Saksnummer og dokumentnummer
2024/25968-34

Nå har vi vedtatt en mindre endring av kommuneplanens arealdel 2023-2033

Det vedtas en mindre endring av bestemmelser, og plankart datert 13.11.2024 for kommuneplanens arealdel.

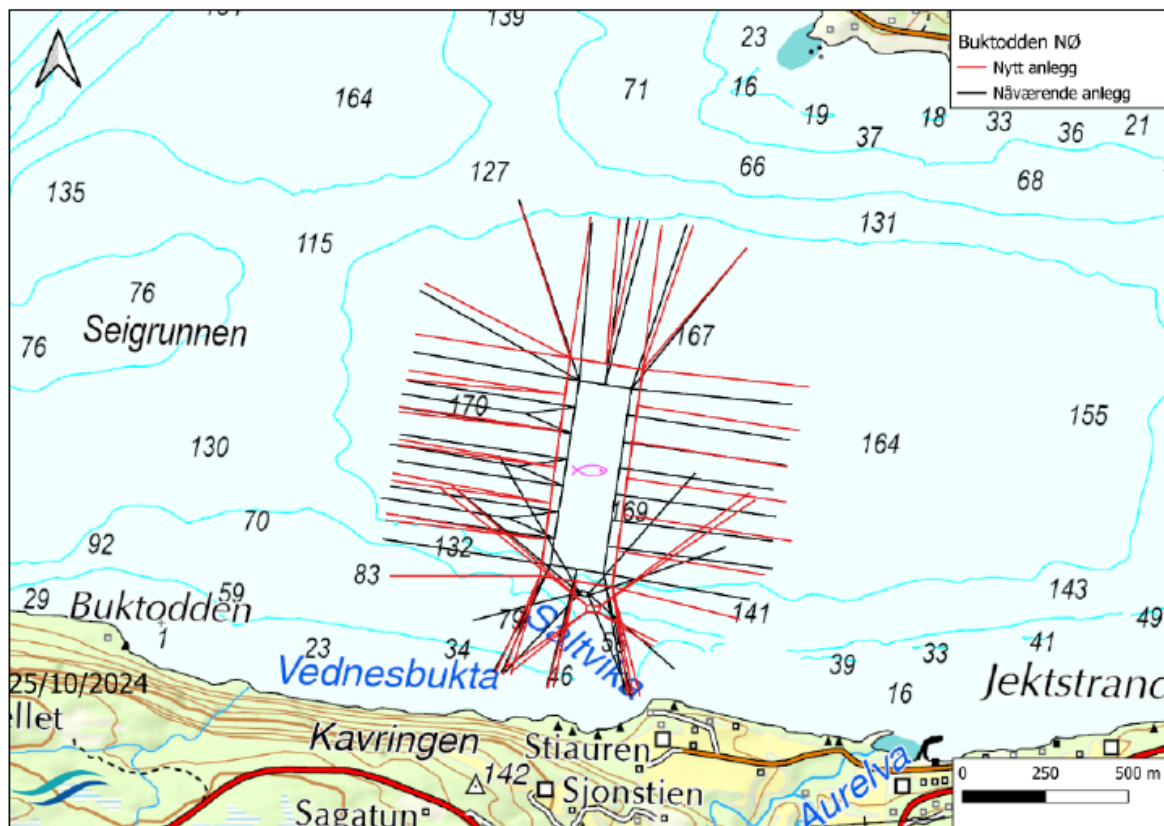
Endringen innebærer at arealformålet akvakulturanlegg (AKV) for «Buktodden, Sjona» og det tilhørende bestemmelsesområdet #8 for fortøyningene til anlegget blir utvidet, vist i vedlagt plankart. AKV omfatter overflatearealet til nytt anlegg med fôrflåte og området for fiske- og ferdselsforbudet etter akvakulturdriftsforskriften § 18. Innenfor bestemmelsesområdet ligger tilhørende fortøyninger.

NSH ønsker på nåværende tidspunkt å redusere antall merder, slik at hver merd blir større. Dette vil bidra til god fiskehelse, siden mengden fisk ikke skal økes. Det nye anlegget vil ikke stikke dypere i vannet enn det det gjør i dag, og fortøyningene vil ikke gå lengre inn mot land enn dagens fortøyninger. Det opprinnelige anlegget vil bli fjernet i sin helhet, samtidig som et nytt legges ut. Vi synes det er positivt at NSH skal investere i ny fôrflåte med nyutviklet teknologi for vannføring, som bidrar til redusert energiforbruk, mindre støy og lavere utslipp av mikroplast.

Figur 2 Nytt akvakulturanlegg og fôrflåte for Buktodden NØ (rød linje), med tilhørende fortøyninger, i gjeldende arealplan til Rana kommune.

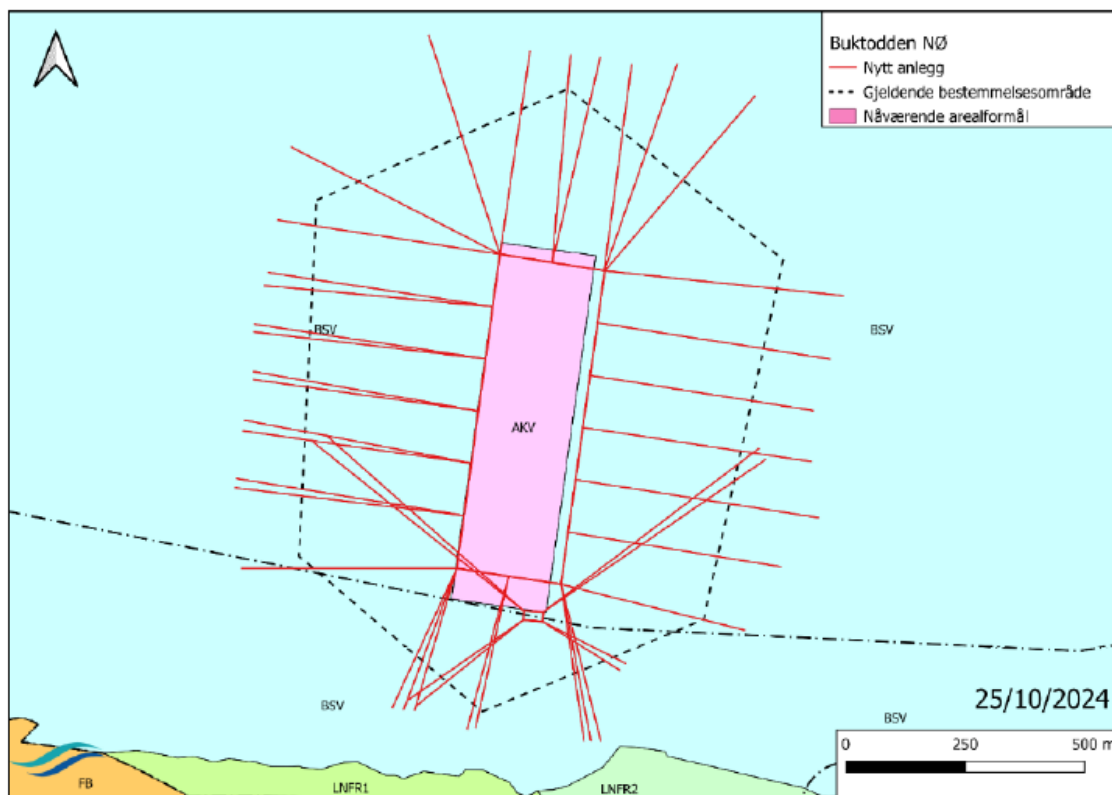
Tillatelse til dagens plassering av anlegget ble gitt av Fiskeridirektoratet den 21.07.2008, og nåværende fortøyning ble satt ut i 2016. I forkant av tillatelsen innvilget kommunen dispensasjon til at fortøyningene kunne ligge utenfor bestemmelsesområdet (figur 2). Dette betyr at anlegget, slik det ligger i dag, ikke stemmer overens med kommuneplanens arealdel. Vi vurderer det er flere fordeler med å endre planen enn å behandle dette som en ny dispensasjon. De konkrete endringene i plankartet ser omfattende ut (figur 3 og vedlagt plankart), men den faktiske endringen i arealbruk er ikke så stor. Anleggets utstrekning i overflaten skal utvides noe, mens fortøyningene vil i all hovedsak forbli slik som i dag (figur 1). Denne mindre endringen innebærer derfor både å innarbeide dispensasjonen som ble gitt i 2008 og de endringene for utformingen av anlegget som nå må gjøres for å oppfylle ny teknisk standard.

Figur 3 Nytt anlegg og forflåte med tilhørende fortøyninger (røde linjer) i dagens arealplan for Rana kommune. Foreslått nytt akvakulturformål (AKV) og bestemmelsesområde (#8) er også vist i bildet.

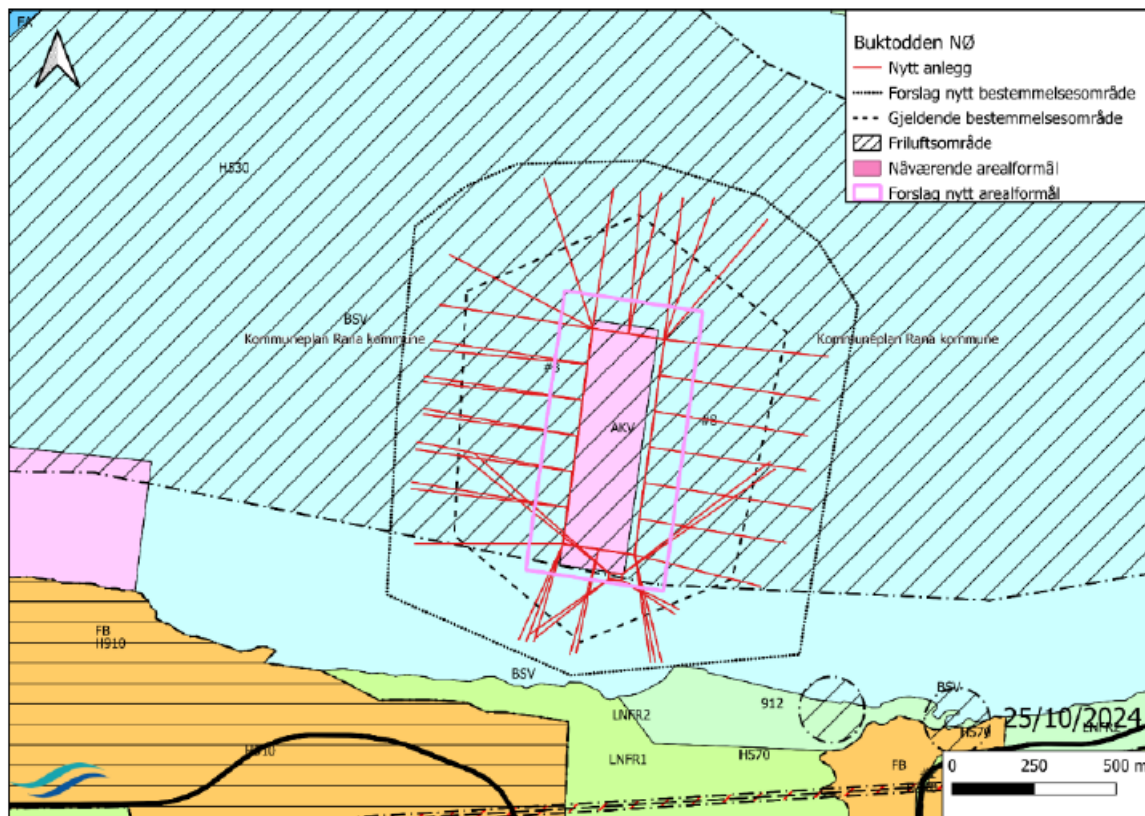
I veilederen «Planlegging i sjøområdene» fra Kommunal- og distriktsdepartementet står det at det synlige anlegget i overflaten, samt fiske- og ferdselsforbudet rundt anlegget bør framstilles med akvakulturformålet. I tillegg bør arealet være stort nok til at det er mulig å gjøre tekniske tilpasninger og mindre justeringer av anlegget, for å unngå unødvendig bruk av dispensasjoner. I den nye bestemmelsesgrensen er det tatt hensyn til at fortøyningene til det nye anlegget og fôrflåten kan forflyttes noe etter forankring, som følge av havstrøm i området. Det er tatt hensyn til at fortøyningene (tauverk) kan strekke seg med inntil 10% når

det blir vått og belastes. Siden det meste av anlegget i kommuneplanens arealdel ligger innenfor en hensynssone for friluftsliv som er vurdert som svært viktig, vurderer vi det er hensiktsmessig at forbudssonene for både fiske og ferdsel ligger innenfor akvakulturformålet, i samsvar med veilederen.
